**AVIS RELATIF À LA PROTECTION
CONTRE LES EVENTUELS EFFETS NOCIFS ET NUISANCES
PROVOQUÉS PAR LES RAYONNEMENTS NON IONISANTS
GÉNÉRÉS PAR DES ANTENNES ÉMETTRICES STATIONNAIRES**

Commune : CHARLEROI - Exploitant : ORANGE

Référence exploitant : 717C1_2 / 30407C1_2 / 40407C1_2 / 50407C1_2

Rapport n° 4569 / 2023

Figure 1 : Vue en plan des lieux de séjour et des points de contrôle

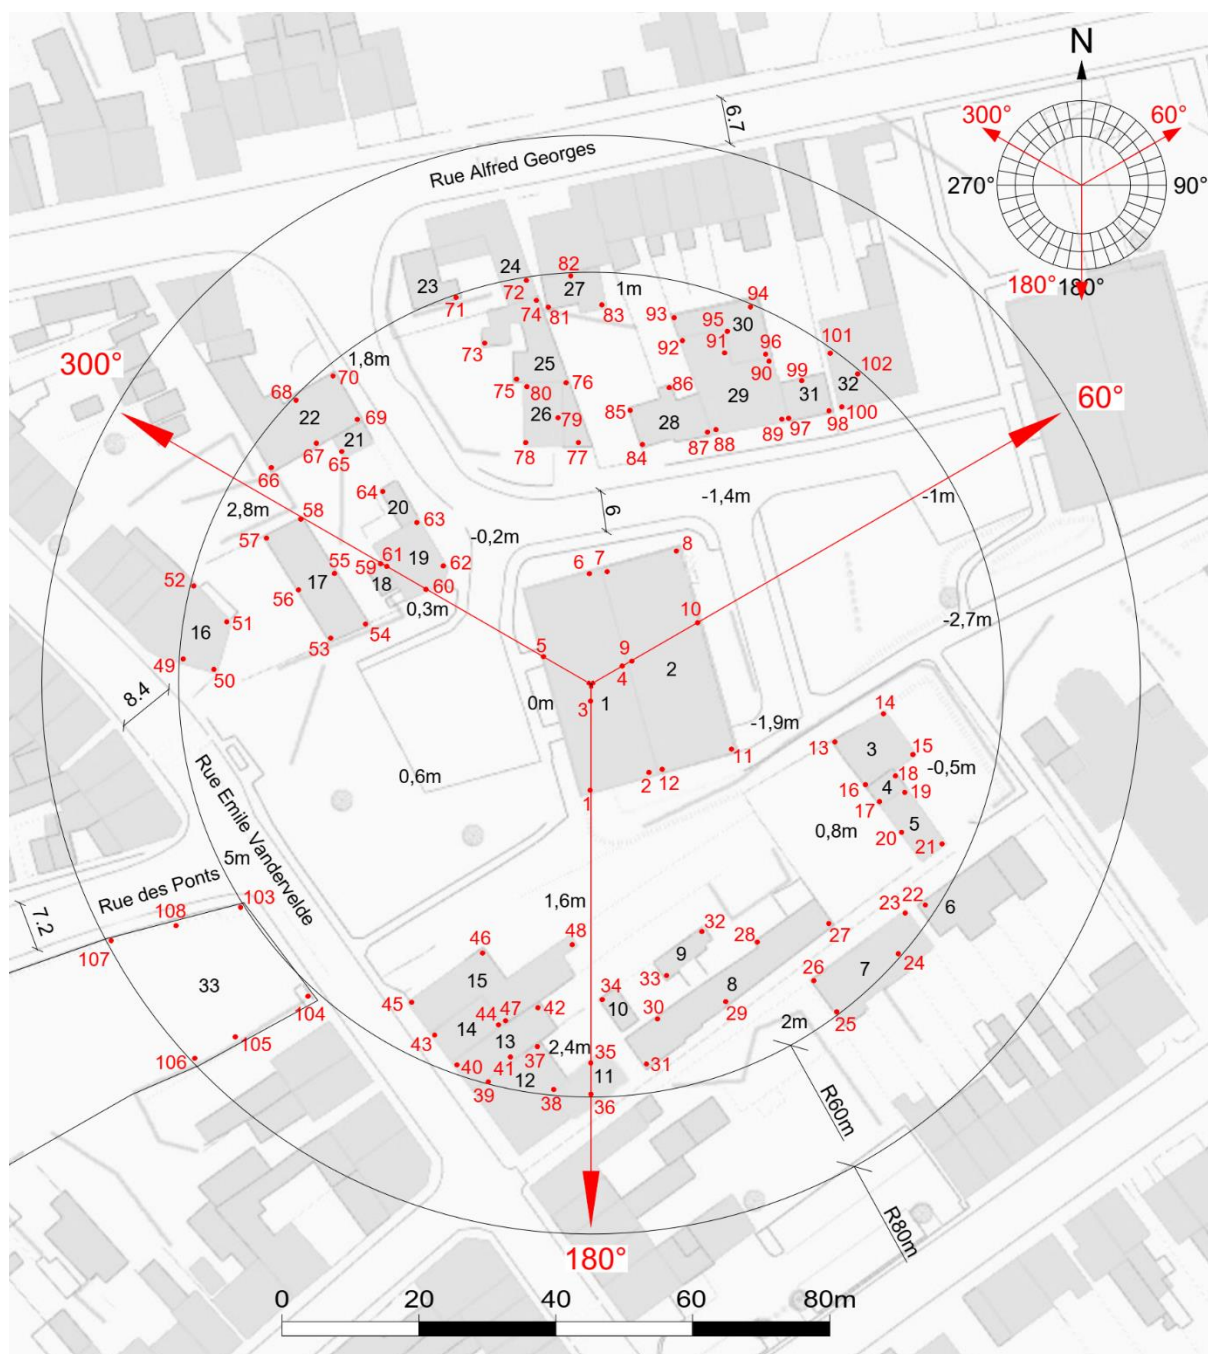
Les fréquences d'émission, la puissance rayonnée par chacune des antennes et leur gain permettent de déterminer le rayon de la zone à analyser. Tout dépassement de la limite par installation est exclu en dehors de cette zone. Le tableau 2 reprend les 35 LS² pour lesquels l'indice d'exposition est le plus élevé. Les différentes colonnes indiquent :

- le numéro du point de contrôle repris sur un des plans de la figure 1;
- le numéro du LS dans lequel se trouve le point de contrôle de la 1^{ère} colonne ;
- l'atténuation d'obstacle prise en compte pour le calcul de l'indice d'exposition dans le LS ;
- le résultat du calcul de l'indice d'exposition.

En ce qui concerne les antennes de l'installation mentionnées dans le tableau 1, la distance maximale à laquelle la limite pourrait être atteinte, à l'extérieur, est égale à 68,6 m. S'il n'y a pas de LS à une distance inférieure, les antennes respectent forcément la limite d'immission.

Dans le cas des LS situés à l'intérieur des bâtiments, une atténuation d'obstacle est prise en compte et il en résulte que la distance maximale à laquelle la limite pourrait être atteinte se réduit à 48,6 m.

Les résultats de l'évaluation décrite au paragraphe 4 indiquent que les antennes émettrices stationnaires de l'installation faisant l'objet du présent avis ne produisent pas, dans un lieu de séjour, un rayonnement électromagnétique maximum supérieur aux limites fixées à l'article 4 du décret.

En conclusion, les antennes émettrices stationnaires faisant partie de l'installation référencée dans le paragraphe 2 et dont les caractéristiques techniques sont résumées dans le tableau 1 **respectent les limites d'immission** fixées à l'article 4 du décret du 8 décembre 2022 (M.B. du 16.12.2022) modifiant le décret du 3 avril 2009 relatif à la protection contre les éventuels effets nocifs et nuisances provoqués par les rayonnements non ionisants générés par des antennes émettrices stationnaires.
